Panamá, 9 de diciembre de 2020

DIRECTOR DE EVALUACIÓN DE IMPACTO AMBIENTAL

Dando respuesta a nota DEIA-DEETA-AC -0143 -2311 -2020, del 23 de noviembre de 2020 y de acuerdo a lo establecido en el artículo 43 de Decreto Ejecutivo 123 del 14 de agosto de 2009' modificado por el Decreto Ejecutivo N°155 de agosto de 2011, le damos respuesta a la segunda información aclaratoria al Estudio de Impacto Ambiental (EsIA) Categoría II, titulado "PARQUE LOGISTICO CEDI GRUPO REY" a desarrollarse en el corregimiento de Pacora, distrito y provincia de Panamá, que consiste en lo siguiente:

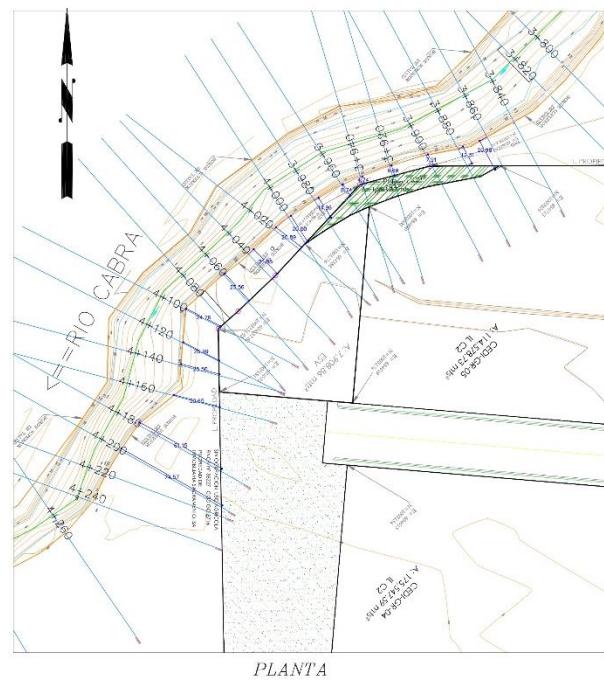
- En el contenido 2.2. una breve descripción, obra o actividad, área a desarrollar, presupuesto aproximado, Se señala que la tercera etapa, (demarcación, distribución en campo de los detalles del proyecto según plano e inicio de construcción), se construirá una planta de tratamiento de aguas residuales (PTAR), en el contenido 5.7.2. Líquidos no se hace referencia de los desechos líquidos que serán generados en fase de operación del proyecto. Presentar.
 - En cuanto a la interrogante el contenido **2.2. una breve descripción, obra o actividad, área a desarrollar, presupuesto aproximado,** cumple con su función al describir en detalles todas las actividades que se desarrollaran y que se establecerán para lograr el objetivo que

plantea el proyecto, cumpliendo así con lo establecido en el decreto, en su contenido en la “**Tercera etapa, (Demarcación, distribución en campo de los detalles del proyecto según plano e inicio de construcción)**” en esta etapa entre sus alcances se plantea la construcción de una “**Planta de tratamiento:** El proceso de tratamiento a ser utilizado es el llamado “**Lodos Activados**”, en su modalidad de “**Aireación Extendida**” proceso **MBBR.**, ubicada al noroeste de la finca 173328 en una superficie de 7,908.86m² en las coordenadas N1003206 E684557.” Como es bien sabido un sistema de tratamiento se construye con la finalidad de resolver el problema que generan el manejo de las aguas servidas o residuales en un proyecto.

En cuanto a la PTAR a construir para el "tratamiento de aguas residuales" consiste en una serie de procesos físicos, químicos y biológicos que tienen como fin eliminar los contaminantes presentes en el agua efluente del uso humano. Y en el proyecto se tiene contemplado la construir de tres primeras galeras identificadas en el máster plan como galpón A, B y C, estas serán utilizadas para almacenamiento generales, abarrotes y áreas para almacenar productos farmacéuticos, contara con bodegas, oficinas, baños, sitios para establecer áreas de carga y descarga. Como se puede apreciar para la etapa de operación todas las desechos líquidos ya sean aguas grises o aguas negras serán manejadas a través del sistema de tratamiento a instalar en este sentido y siguiendo el orden de la pregunta que señala “**5.7.2. Líquidos no se hace referencia de los desechos líquidos que serán generados en fase de operación del proyecto. Presentar.**” Reiteramos que en la fase de operación en el proyecto solo se generarán aguas grises y aguas negras provenientes de los baños y servicios, ya que en ningún de los galpones se manejara actividad que tenga algún proceso transformador que utilice agua.

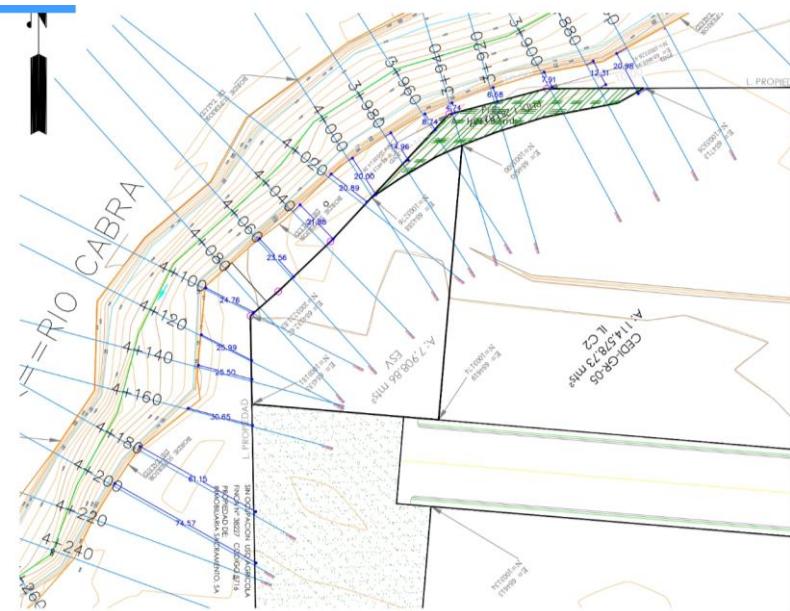
- No se Describe a que distancia del borde superior del talud del Cause de la sección del Rio cabra se encuentra el polígono del proyecto.

En función de dar una respuesta le presentamos en el anexo N°1 planos zona colindante al río cabra y de planta de perfil y zona inundable de la sección existente, en los cuales se describe que desde el puente que cruza el río cabra en la carretera panamericana se establecieron secciones transversales a lo largo del Rio Cabra en el área de incidencia hasta llegar al área del proyecto, ya que el polígono se encuentra en la estación 3+860 en la coordenada N103326.43, E684668.96 y en cuanto a el borde superior del talud del cauce de la sección del río cabra este guarda distancia variable que van desde 20.98 hasta 30.65, seguidamente se muestra imagen de uno de los planos presentado en el anexo N°1 en el cual se aprecia lo señalado. Cabe destacar que en el mismo también se hace alusión a un globo de terreno que es parte de la finca y se dejara como área de servidumbre.

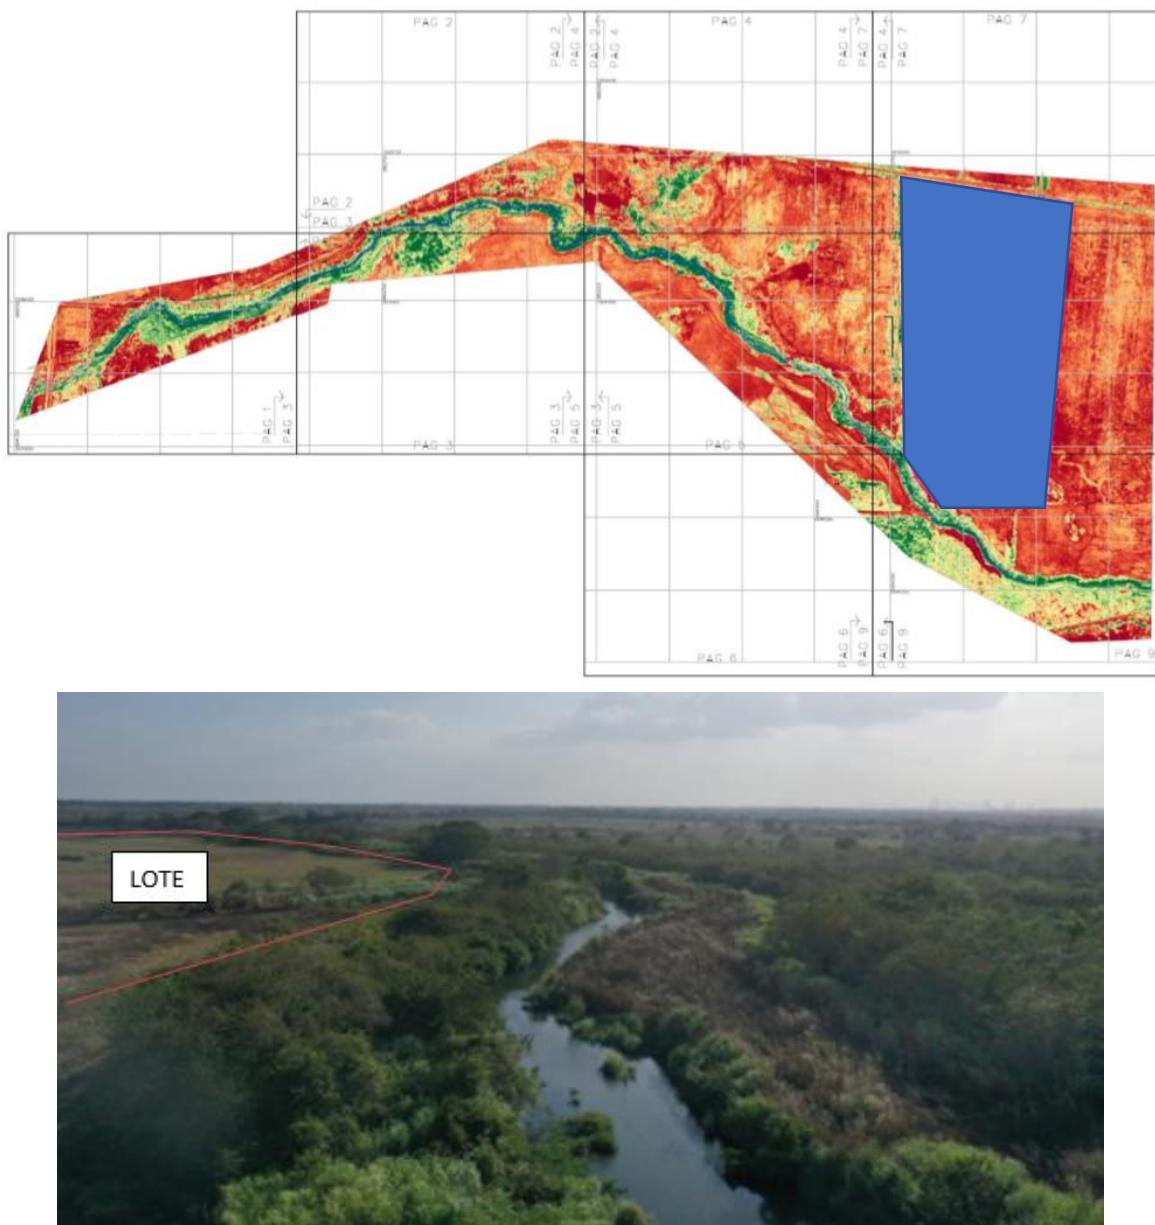
- Describir la vegetación que conforma la zona de protección del cauce del río cabras.

En función de dar respuesta en primera instancia señalamos que según el PLAN HEALTH O SANIDAD VEGETAL, este trabajo se elabora para observar la cobertura boscosa o humedad que tiene el proyecto, esto genera un plano georreferenciado a través de una representación de matices de colores (verdes y rojizos), lo que le permite al contratante tener una idea sobre la cobertura aproximada de bosques de galerías, áreas de amortización para futuros inventarios forestales, estudio de impacto ambiental o determinación de drenajes o zonas verdes. Del mismo modo, las áreas verdes denotan grados de acumulación de agua las cuales este plano matizado le permite conocer la sanidad vegetal del uso de suelo que le pueden dar al proyecto, así como el cuidado de las áreas húmedas, ya sea para su drenaje y represamiento de aguas para riegos o demás utilidades del recurso hídrico.

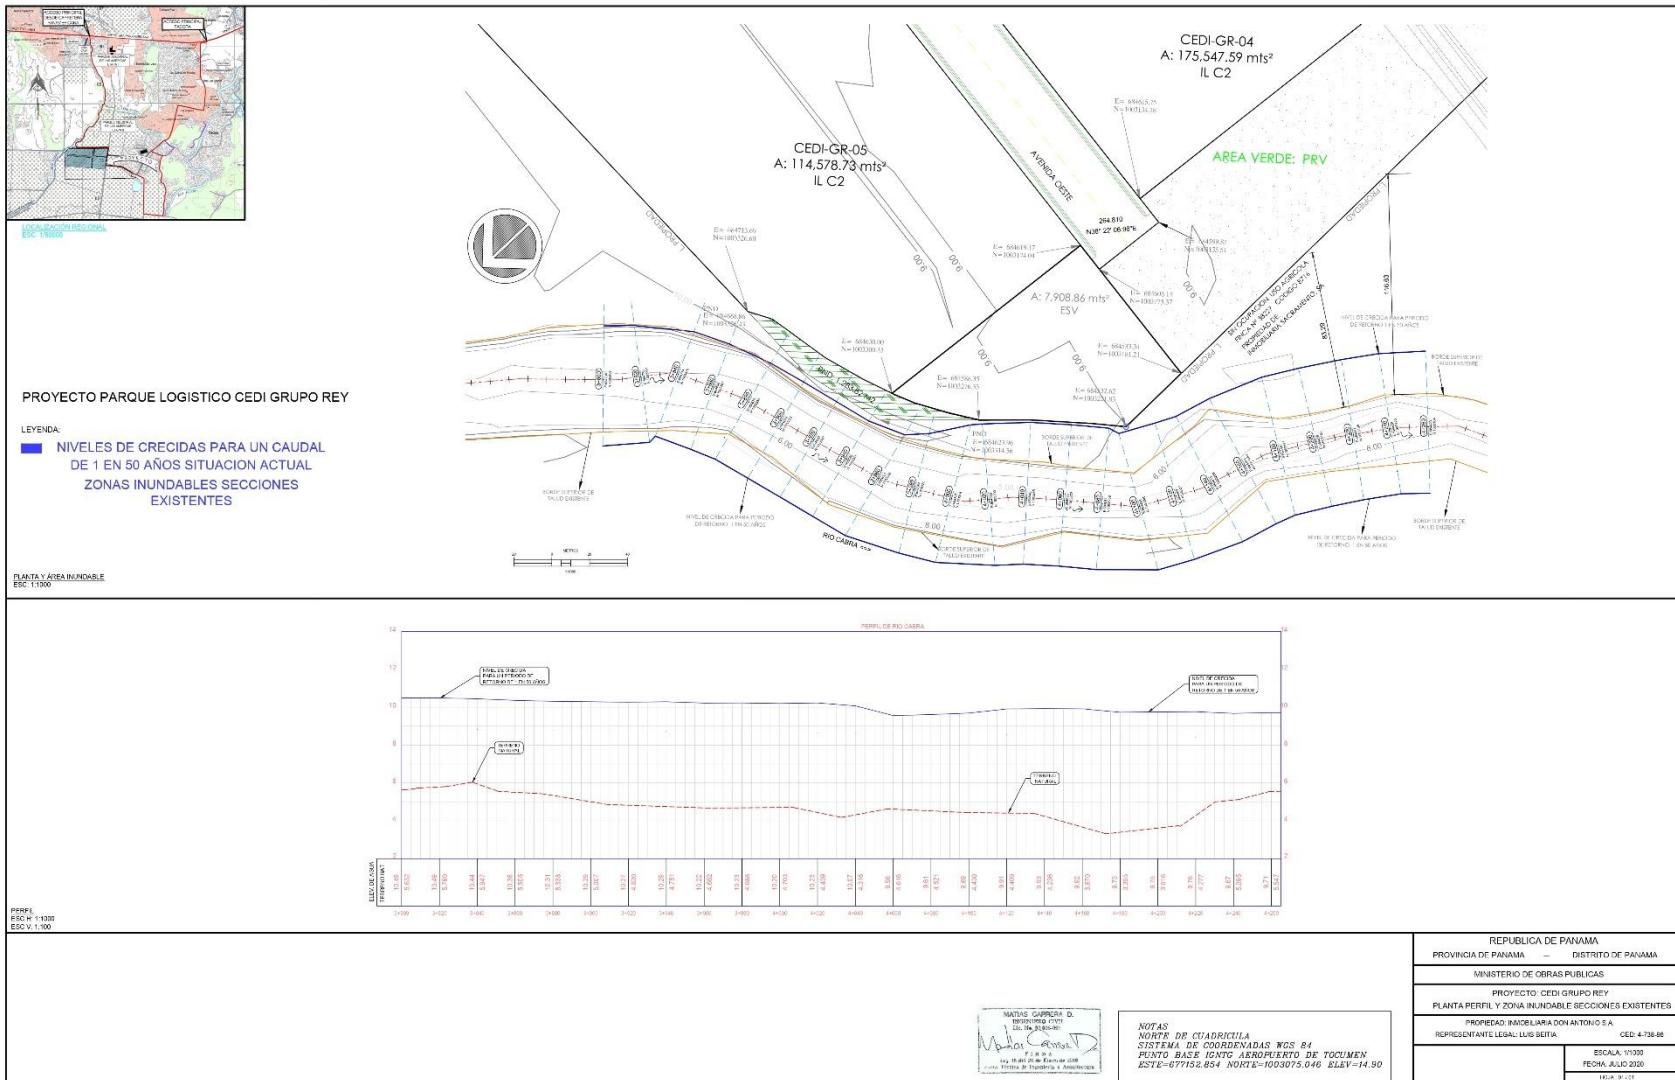
- Tiempo de uso de la fuente.

El tiempo estimado del uso de la fuente seria por dos (2) meses.
